**Avis de la Mission Régionale
d'Autorité environnementale
Hauts-de-France
sur le projet de parc éolien
de la société « Eoliennes du Mont d'Hiette »
à Norrent-Fontes et Rely (62)**

n°MRAe2019-3861

Carte de présentation du projet initial

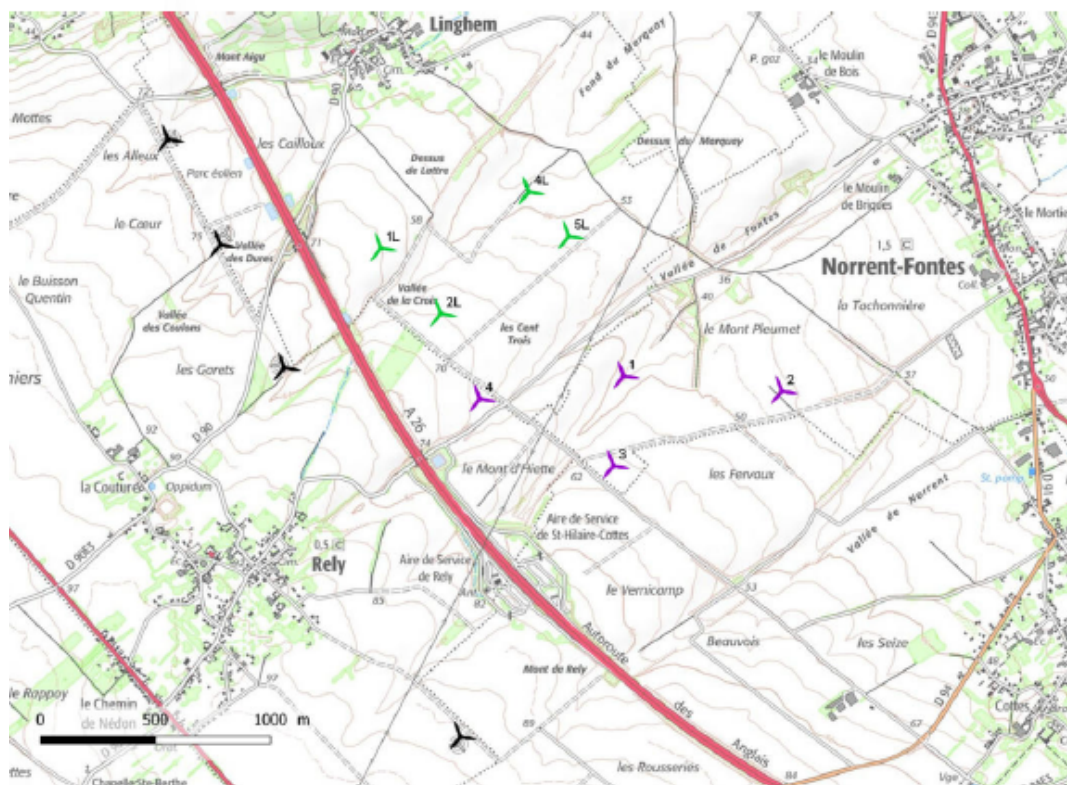
Le dossier n'a pas été mis à jour suite à la suppression de l'éolienne 5, bien que l'analyse des variantes fasse ressortir le choix du porteur de projet au moment où le projet a été constitué.

L'autorité environnementale recommande d'actualiser l'étude d'impact en intégrant les modifications apportées au projet initial.

Carte des parcs éolien dans le périmètre éloigné du projet (source : pièce 7 page 147)

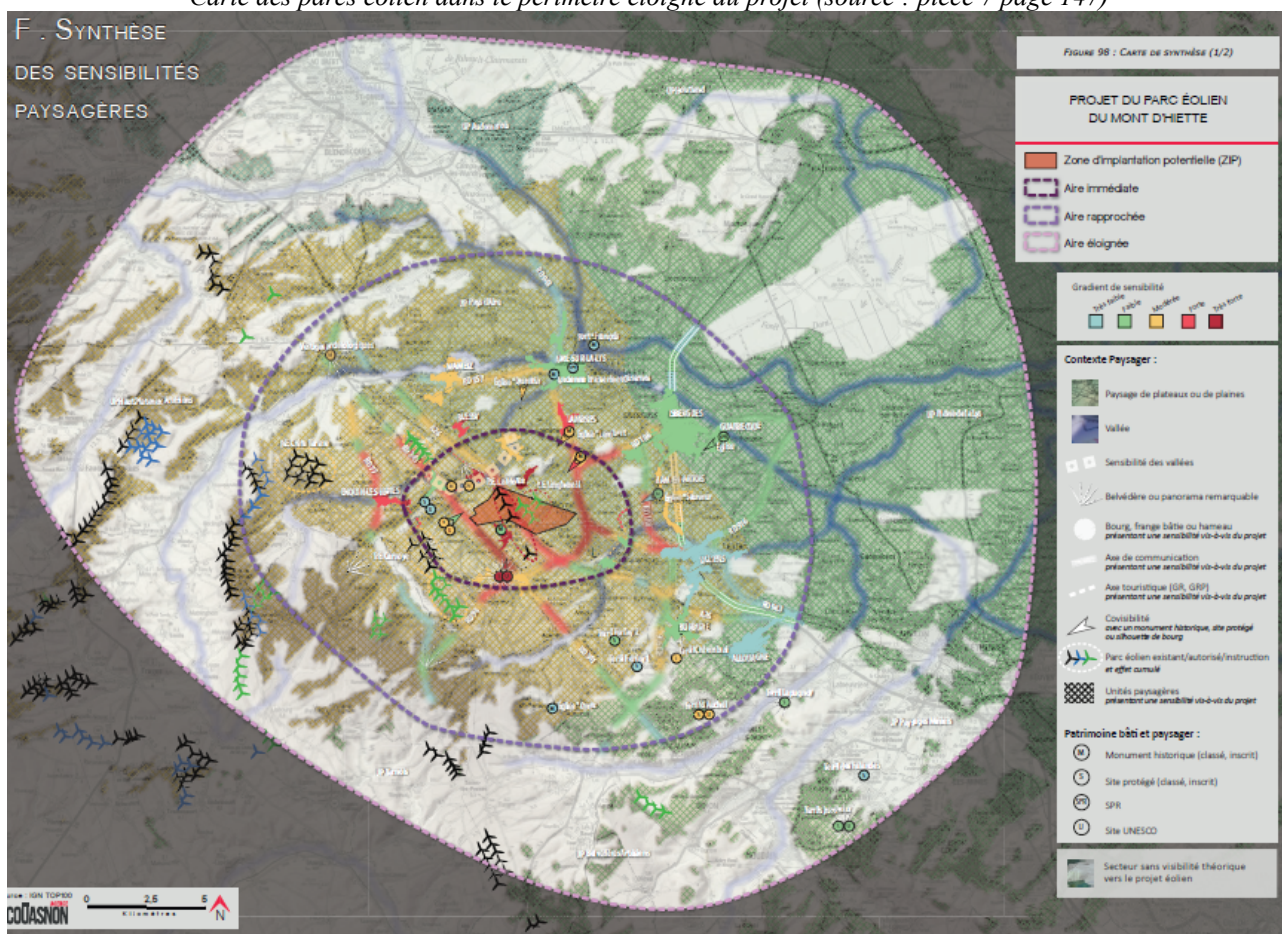
Au niveau du paysage, le projet vient s'implanter dans un territoire déjà fortement investi par l'éolien. Même si le porteur de projet a souhaité développer un projet en cohérence avec les projets voisins de la Motte et celui en instruction de Lingham, de nombreux photomontages témoignent de la saturation visuelle qu'engendrerait la présence des éoliennes de l'ensemble des parcs dans le grand paysage et sur la silhouette des villages les plus proches.
